平顶山大庄鑫鑫煤业有限公司
入河排污口设置论证报告书

(报批稿)

平顶山大庄鑫鑫煤业有限公司入河排污口设置论证 报告书技术评审专家意见修改说明

平顶山大庄鑫鑫煤业有限公司入河排污口 设置论证报告书评审意见

附图三 平顶山市水功能一级区划图

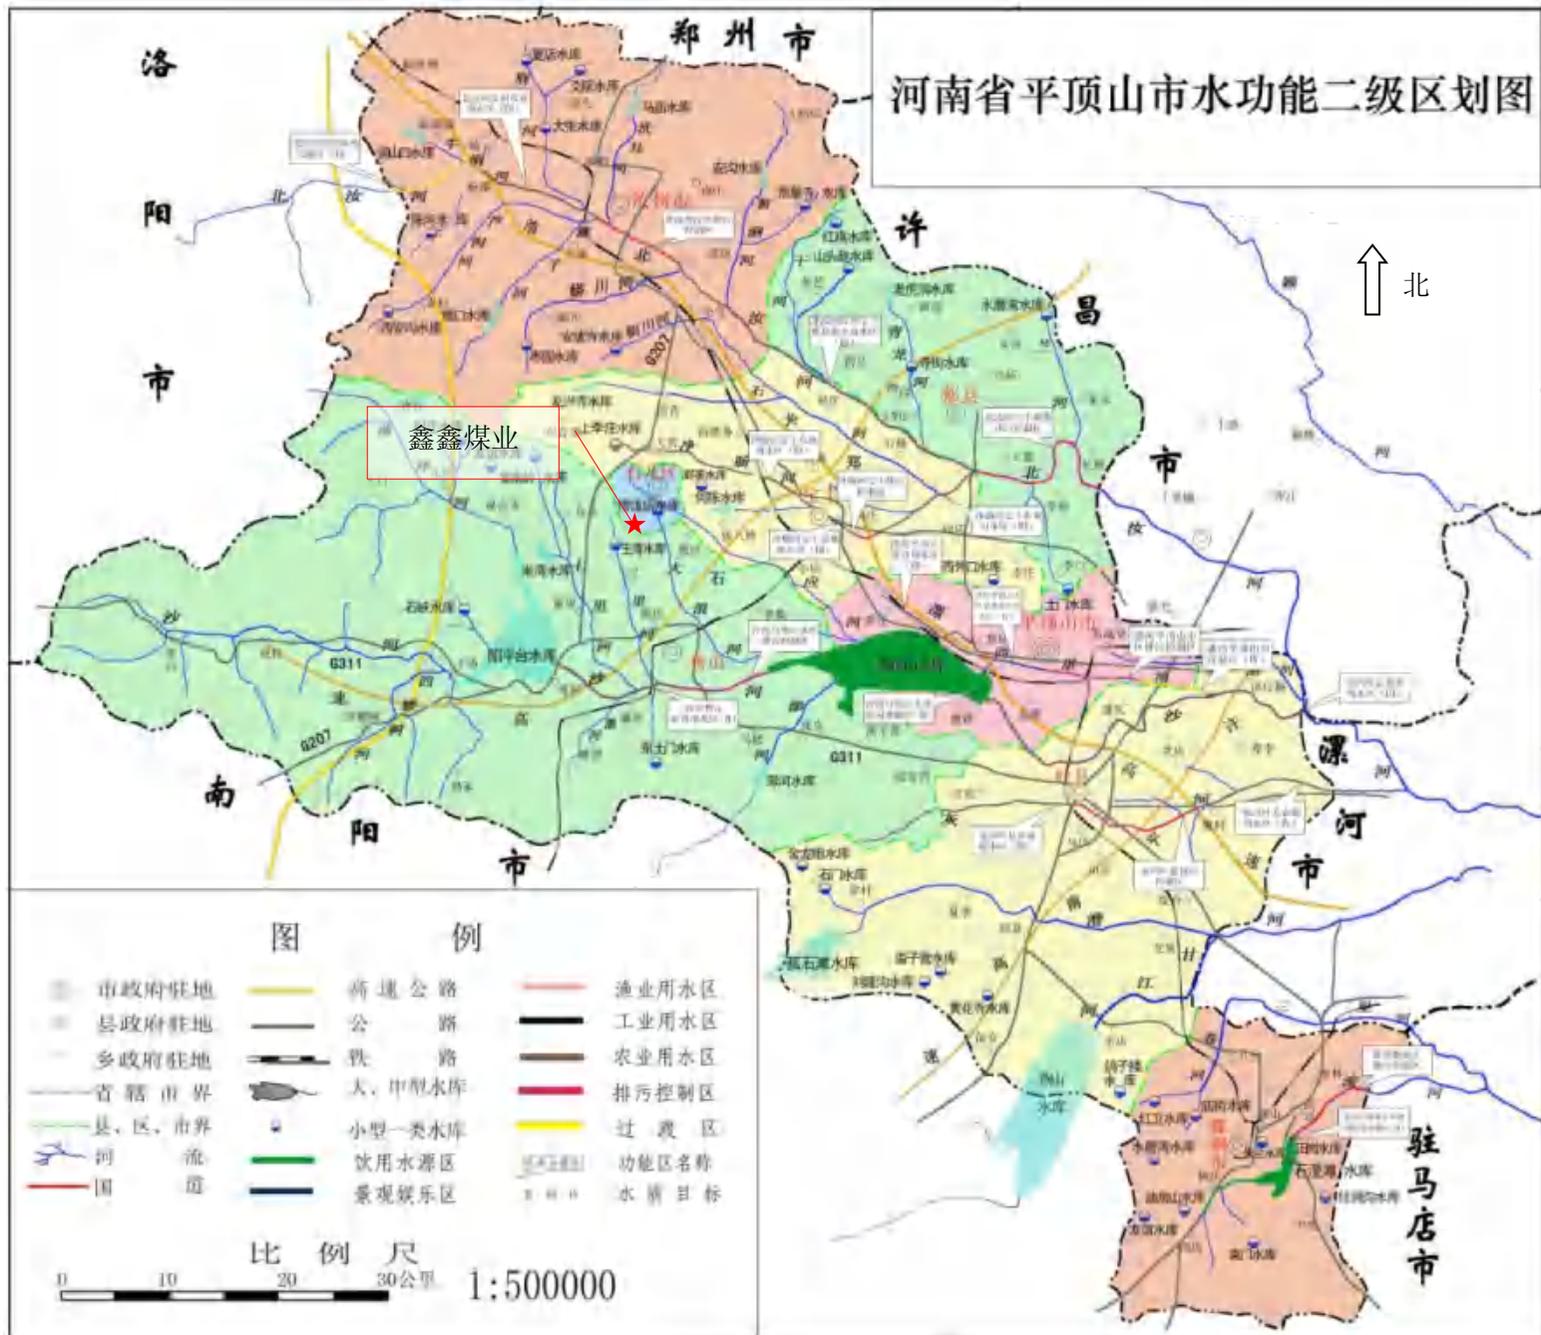
5.完善相关附图附件。

见附图三、附图四，见附件 6。
